## 平和通り歩道改良工事におけるバリアフリー対応検討事項の概要

平面図

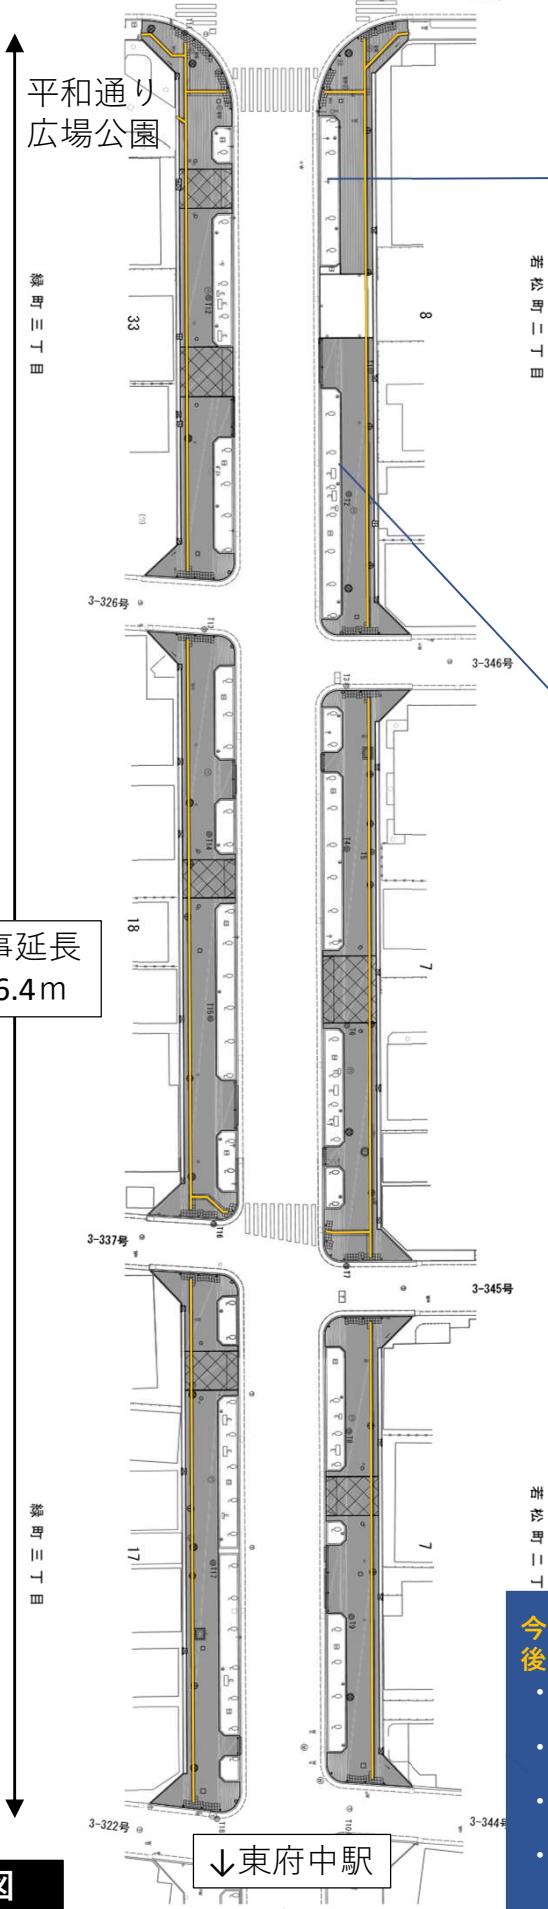
- 舗装が劣化しており、足が引っかかるところがある
- 車椅子のタイヤが引っかかる

- 誘導用ブロックの規格がJIS規格に統一されるとよい
- 誘導用ブロックが途切れているところがある
- 動線と誘導用ブロックがズレている
- 点状ブロックが道路境界ぎりぎりにある
- 誘導用ブロックの急な曲がりがないようにしてほしい
- マンホール上の誘導用ブロックが途切れたり、向きが合っていないところがある
- 誘導用ブロックの維持管理が必要
- 横断歩道を渡る人が植栽にぶつかる

歩道の舗装の更新  
(全面)

- 透水性アスファルト舗装を採用
- タイルなどのがたつきがない、平坦で、水たまりになりにくい舗装

## 視覚障害者誘導用ブロックの更新

- 整備区間内はJIS規格に適合した黄色のブロックに統一される
- 舗装がアスファルトになるので、色の違いによる視認性が高まる
- 敷地境界から60cm程度の位置に連続設置し、不要な曲がりなどは解消
- マンホール上も途切れないように留意
- 交差点接続部は、対岸の視覚障害者誘導用ブロックの方向との整合に配慮（エスコートゾーンが設置された場合は連続的な誘導が実現できるように）

横断面図

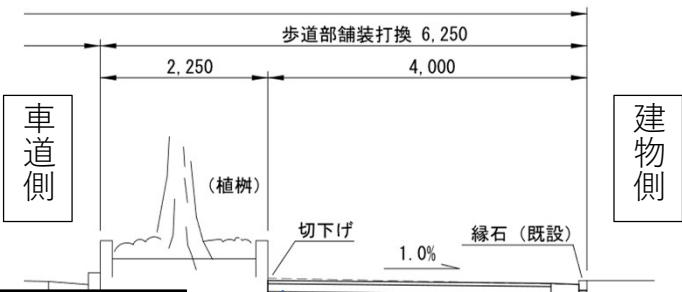
- 西側の歩道の横断勾配がきつい

## 歩道構造の改善

- 植栽帯に近い部分の歩道を切り下げ、歩道の横断勾配を1%程度に改善
